Mannheim, den 09.03.2023

Stellungnahme zu: B-Plan Nr. 77.36 „Spinelli – Wingertbuckel“

Abbildung: Auszug aus dem aktuellen VRN-Liniennetzplan

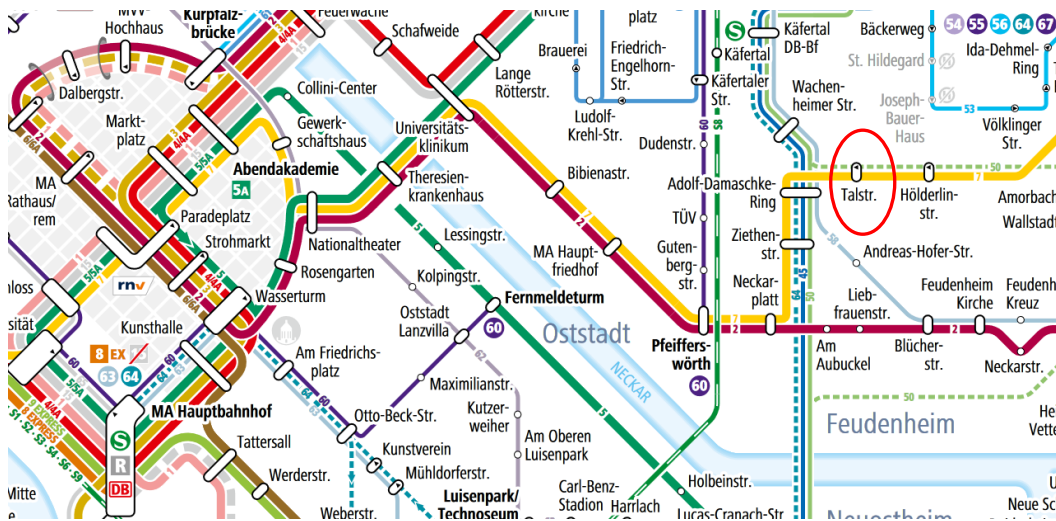
Wir weisen jedoch hin, dass die geplante ÖPNV-Anbindung für ein autofreies Quartier nur bedingt geeignet ist. Derzeit wird das Gelände nur im Süden an der Wingertsbuckelstraße über die Haltestelle „Talstraße“ an die Straßenbahn angebunden. Die Distanz von den nördlichen Wohngebäuden bis zur Haltestelle Talstraße beträgt in Luftlinie bis zu 400 m mit entsprechend längerer Gehstrecke. An der Haltestelle Talstraße verkehrt die Linie 7 Richtung Innenstadt (21 Min.) bzw. Hauptbahnhof (34 Min.) derzeit umsteigefrei nur im 20-Minuten-Takt. Wann dieser Takt wieder erhöht wird, ist offen. Hier sollte langfristig mind. wieder ein 10-Minuten-Takt realisiert werden.

Der zusätzlich geplante Kleinbus soll bisher nur die U-Halle im 20-Minuten-Takt anbinden. Eine direkte Wegeverbindung von der Haltestelle des Kleinbusses zur U-Halle ist scheinbar bisher nicht vorgesehen. Die Wegedistanz für Bewohner/innen im neuen Wohngebiet zur nächsten ÖPNV-Haltestelle ist damit teilweise recht lang.

Abbildung: Auszug aus dem Bürgerstadtplan 6. Auflage, (inkl. Radweges- und -routen, grün gestrichelt)

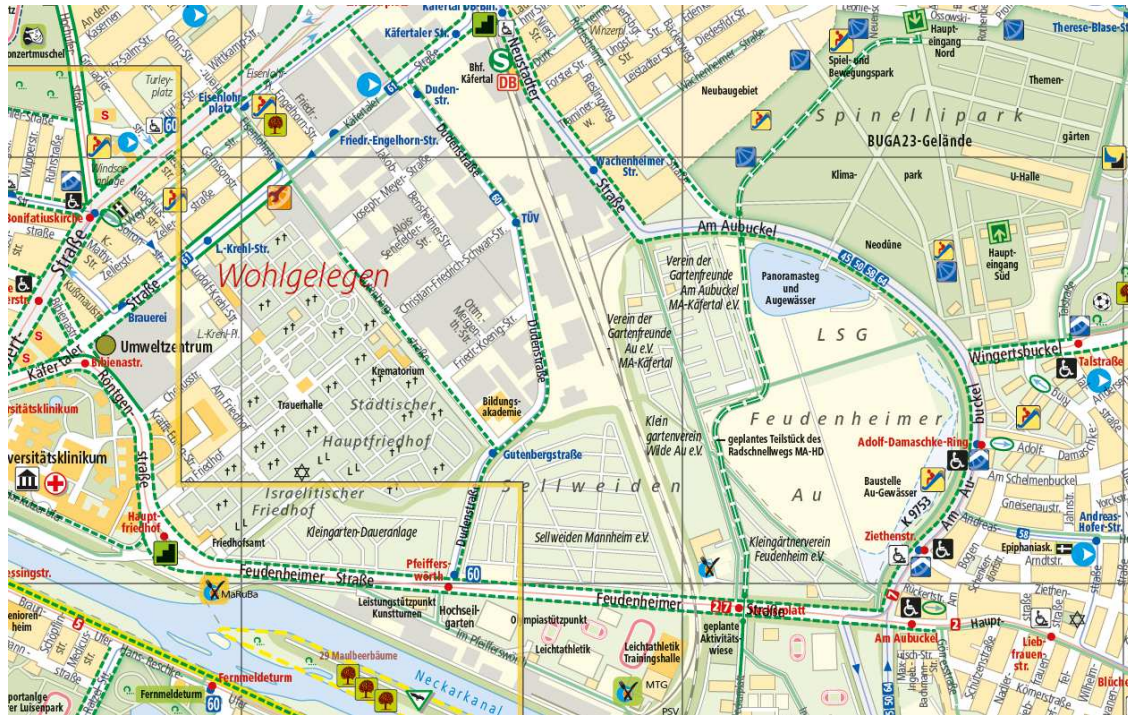
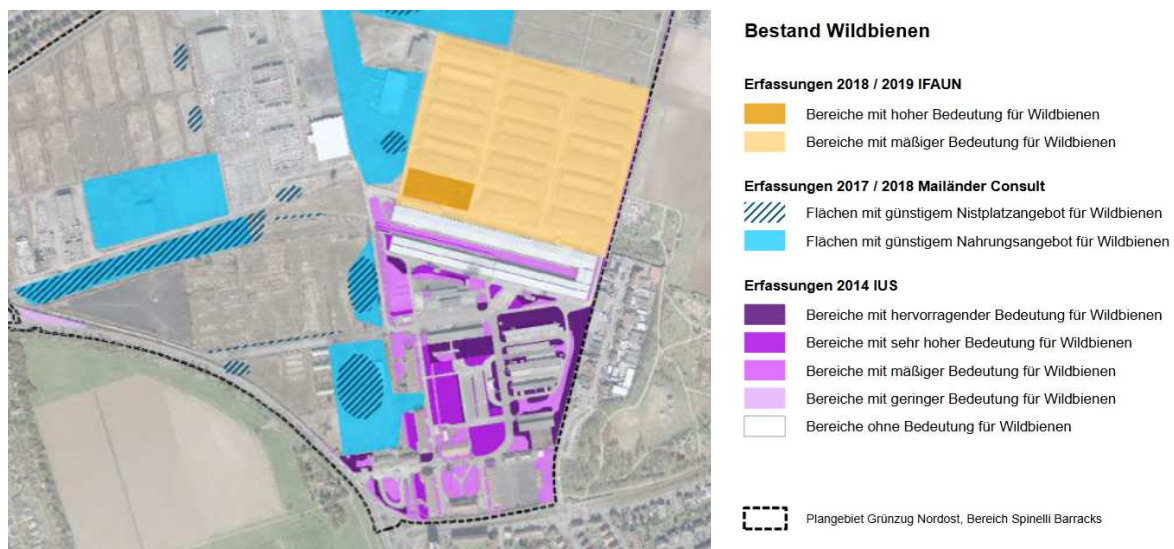
Im Zusammenhang mit dem Bau des Wohngebietes sollte zudem die Kreuzung „Am Aubuckel / Wingertbuckel“ für Radfahrende optimiert werden. Hier müssen Radfahrende mehrere Autospuren mit unterschiedlichen Ampel-Grünphasen queren, um auf die andere Straßenseite und auf den Radweg entlang der Straße „Am Aubuckel“ oder zum Anschluss an den Radschnellweg in die Feudenheimer Au zu gelangen. Die Anbindung durch den Spinelli-Park an die Radschnellverbindung ist für die Fahrt in Richtung Innenstadt ein großer Umweg. Dies wird der Anbindung eines „weitgehend autofreien Quartiers“ nicht gerecht.
